Parecer Técnico SEI-GDF n.º 21/2018 - IBRAM/PRESI/SULAM/DILAM-V

Parecer Técnico: Licença de Instalação Reforma

Interessado: Posto de Serviço 307 Ltda

Endereço: SHC/SUL Super Quadra 307 Bloco B, PLL - Asa Sul

Figura 4 – Unidade abastecedora de Gasolina Comum e Aditivada com o dispositivo de segurança check-valve, observa-se que a tubulação metálica está contida na câmara de contenção para unidade da bomba.

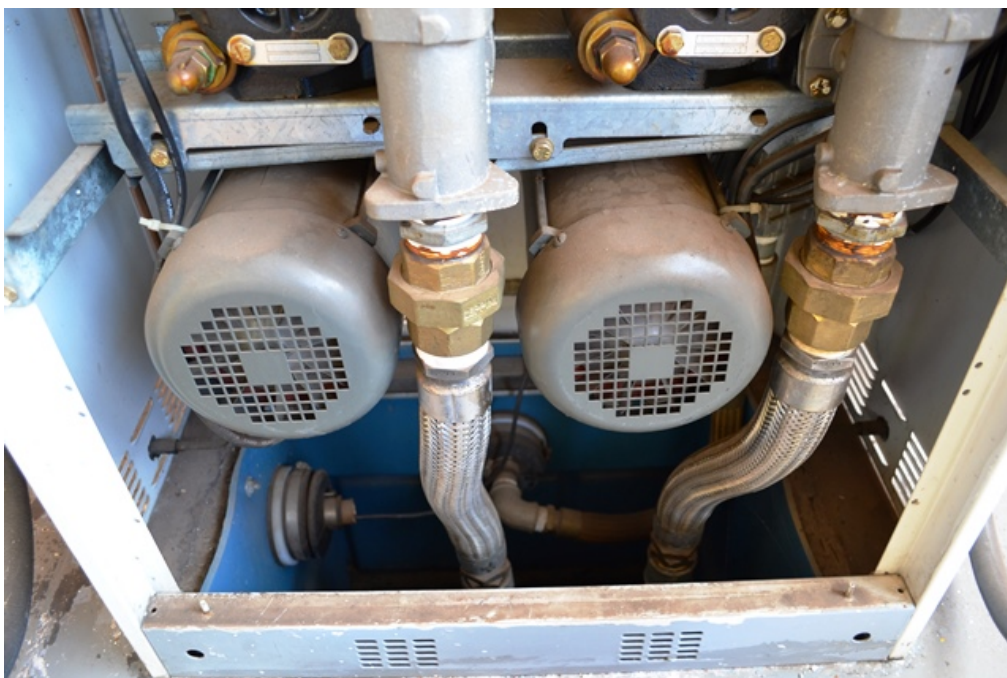
Figura 5 - Detalhe do interior da unidade abastecedora com a câmara de contenção de uma das Unidades Abastecedoras do SASC. A tubulação é do tipo não metálica conforme exige a ABNT NBR 14722, a mesma está totalmente contida no dispositivo de segurança e necessita de manutenção operacional diária conforme exige a tabela 1 da ABNT NBR 15594-3:2008.
